KwH – Kiessandtagebau Holzdorf

Öffentlichkeitstermin am 06.06.2023: Fragen und Hinweise aus dem Termin

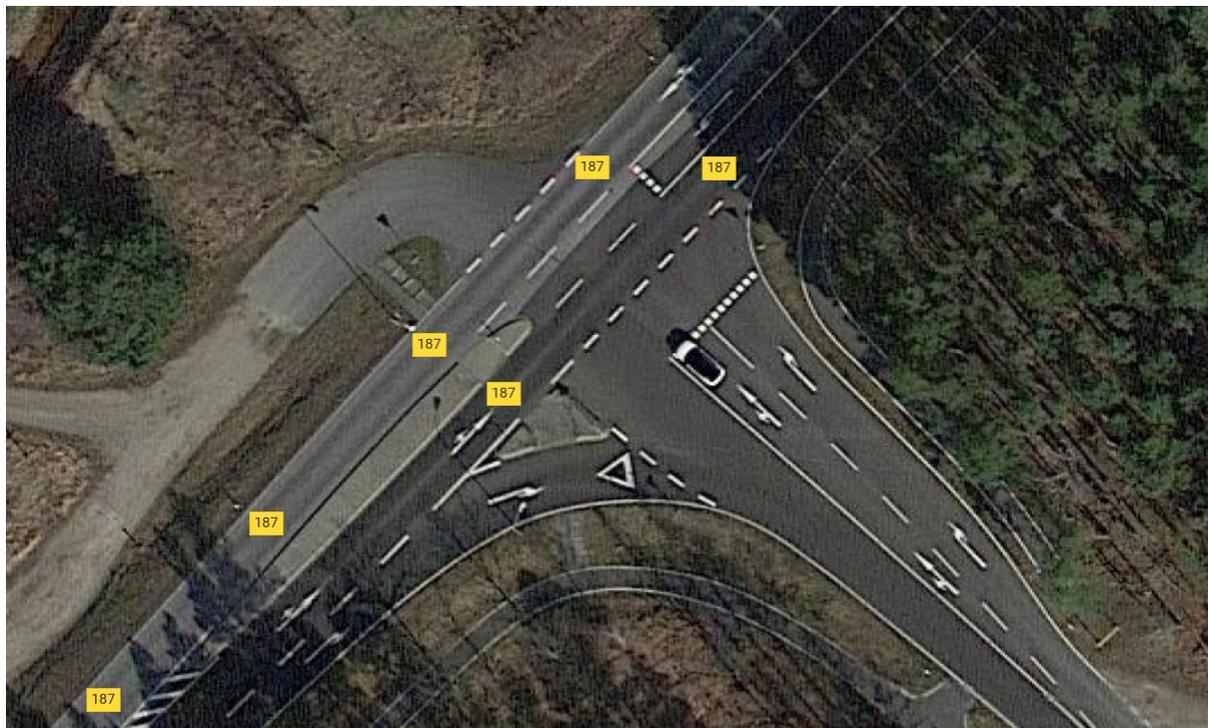
In welchem Umfang ist geplant, den LKW-Verkehr über den „Hinzenstern“ Richtung Jessen zu leiten.

Die aktuelle Verkehrsschätzung geht davon aus, dass durchschnittlich 60 LKW am Tag das Kieswerk verlassen. Davon 90% Richtung B101 (Anbindung Bundeswehrkreuzung) und 10% über den Hinzenstern Richtung B187 Jessen / Wittenberg. Die Abfrachtung über den Hinzenstern muss jedoch zunächst noch mit der Stadt Jessen abgeklärt werden.

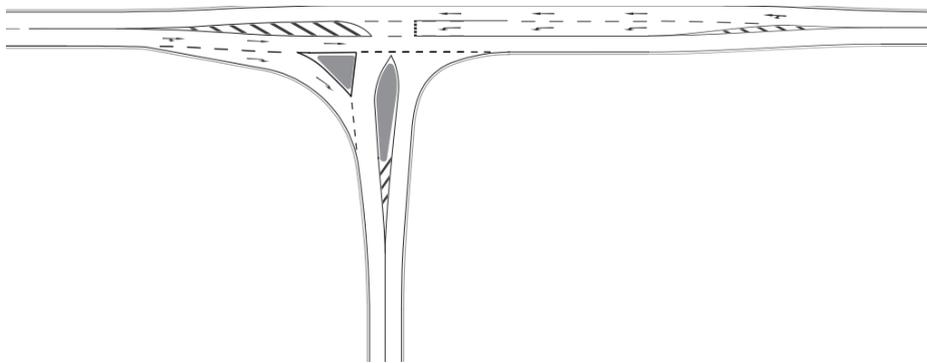
Die Bundeswehrkreuzung ist ein Unfallschwerpunkt. Warum wird hier kein Kreisverkehr entstehen.

Die getrennten Fahrstreifen für Links- und Rechtsabbieger aus der Fliegerhorstallee wären bei Neuplanungen ohne LSA nicht mehr zulässig. Ohne LSA wäre nur ein Fahrstreifen zulässig und es wäre ein Fahrbahnteiler anzuordnen (siehe Bild aus RAL).

Es handelt sich um den Netzknoten 4244 023 der vor mehr als 10 Jahren in Anlehnung der damals gültigen Vorschriften (RAS-K-1) ausgebaut wurde.

Die Kreuzung befindet sich in einer Wannelage. Die Erkennbarkeit ist von allen Seiten sehr gut.

Nach heutigen Richtlinien (RAL - Richtlinie für die Anlage von Landstraßen) wäre die bestehende Knotenpunktform bei Neuplanungen nicht mehr anwendbar.
